Objet: ETTERBEEK. Avenue de Tervueren, 8 à 12.

Demande de permis portant sur la démolition d'un bâtiment résidentiel et la reconstruction d'un immeuble mixte comprenant 4 surfaces commerciales au rdc, 38 logements aux étages et un parking souterrain de 199 places.

#### Avis de la CRMS

Fig. 1. Vue de la perspective depuis le Parc du Cinquantenaire. © Google, 2019.

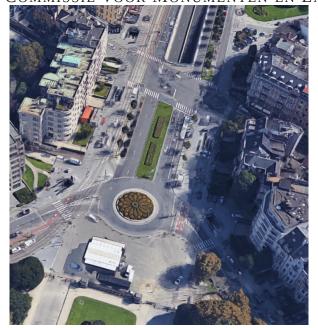
C'est pourquoi, l'Assemblée est **défavorable à sa démolition** qui nuirait fortement à la qualité patrimoniale des vues depuis l'ensemble classé du Parc du Cinquantenaire d'autant que les différentes caractéristiques du bâtiment existant, détaillées ci-dessus (massivité, verticalité, pleins/vides, courbes et retour), ne se retrouvent absolument pas dans la construction projetée. Or, ce sont ces éléments qui participent à la qualité de la perspective depuis le parc.
